リコール届出一覧表

リコール届出日：平成22年4月8日

リコール届出番号	2499	リコール開始日	平成22年4月9日
届出者の氏名又は名称	三菱自動車工業株式会社 問い合わせ先：お客様相談センター 取締役社長 益子 修 TEL 0120-324-860		
不具合の部位(部品名)	動力伝達装置(クラッチマスターシリンダー)		
基準不適合状態にあると認める構造、装置又は性能の状況及びその原因	クラッチマスターシリンダーに油圧配管を固定するクリップの強度が不足しているため、クラッチ操作による油圧により当該クリップが損傷するものがある。そのため、当該配管が抜け、フルードが漏れることによりクラッチ操作ができなくなるおそれがある。		
改善措置の内容	全車両、クリップを対策品と交換する。		
不具合件数	4件	事故の有無	なし
発見の動機	市場からの情報による。		
自動車使用者及び自動車分解整備事業者に周知させるための措置	<ul style="list-style-type: none"> ・使用者：ダイレクトメール等で通知する。 ・自動車分解整備事業者：日整連発行の機関誌に掲載する。 ・改善実施済車には、運転者席側ドア開口部のドアストライカー付近にNo. 2499のステッカーを貼付する。

改善箇所説明図

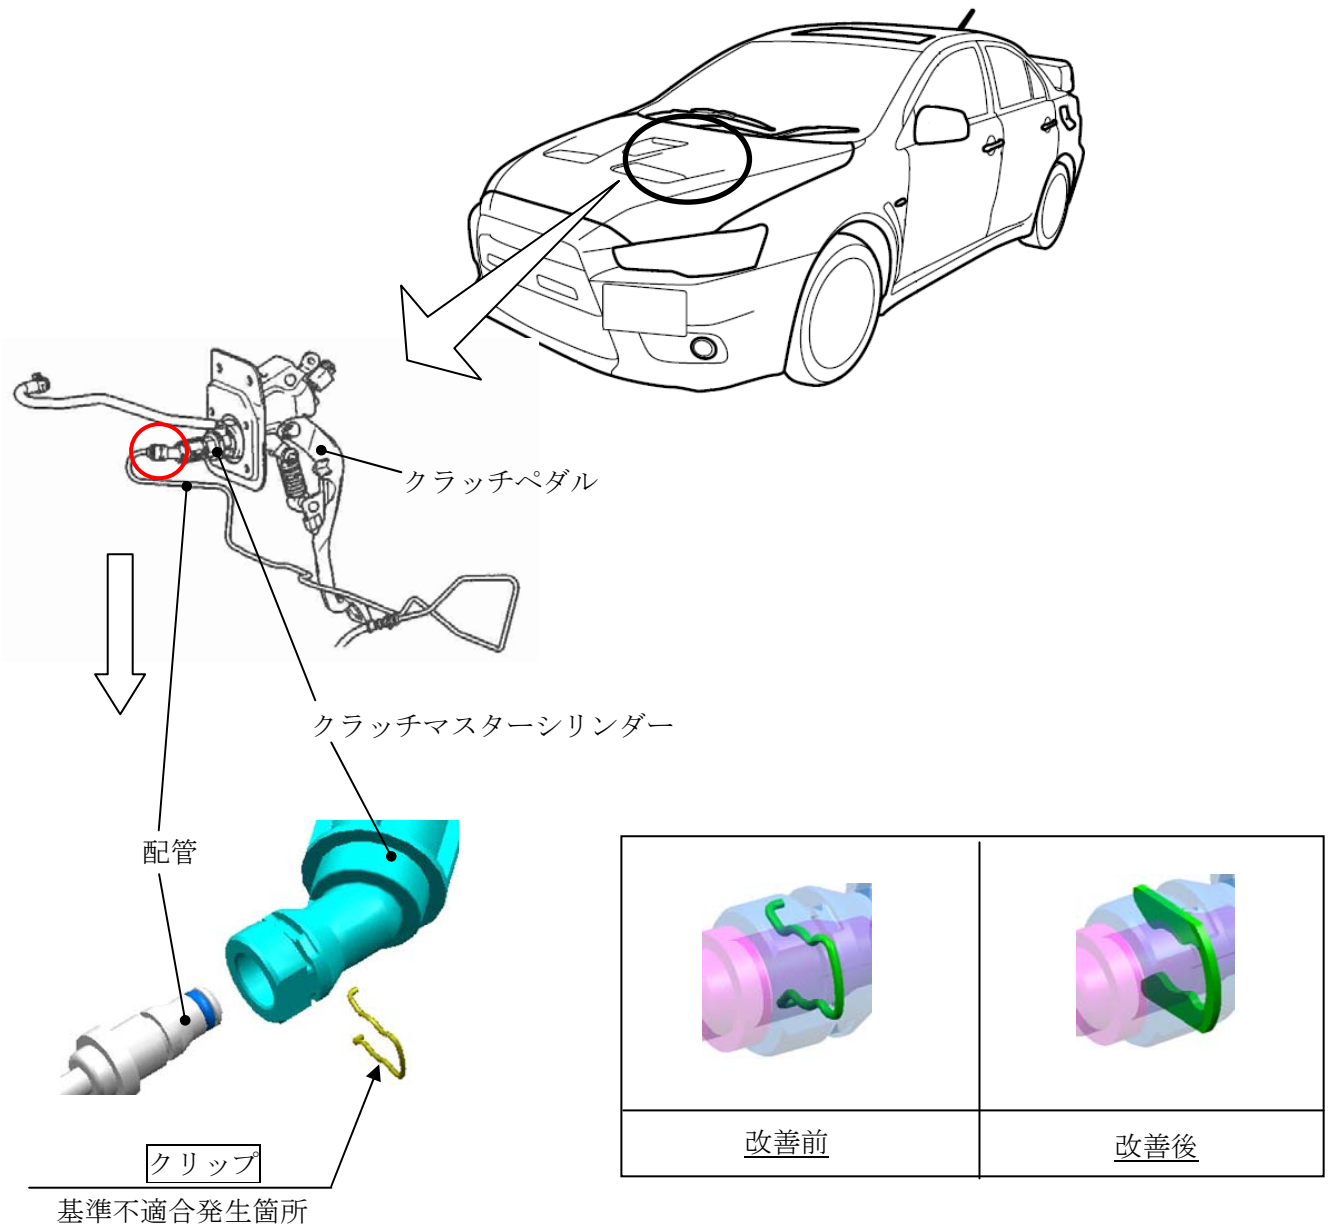
クラッチマスターシリンダーに配管を固定するクリップの強度が不足しているため、クラッチ操作による油圧の入力により当該クリップが損傷するものがある。そのため、配管が抜け、フルード漏れとなり、クラッチ操作ができなくなるおそれがある。

全車両、クリップを対策品と交換する。

注：図中の 内は交換を行なう部品を示す。

識別：クラッチ配管（クラッチマスターシリンダー近傍）に白色または黄色のペイントを塗布する。
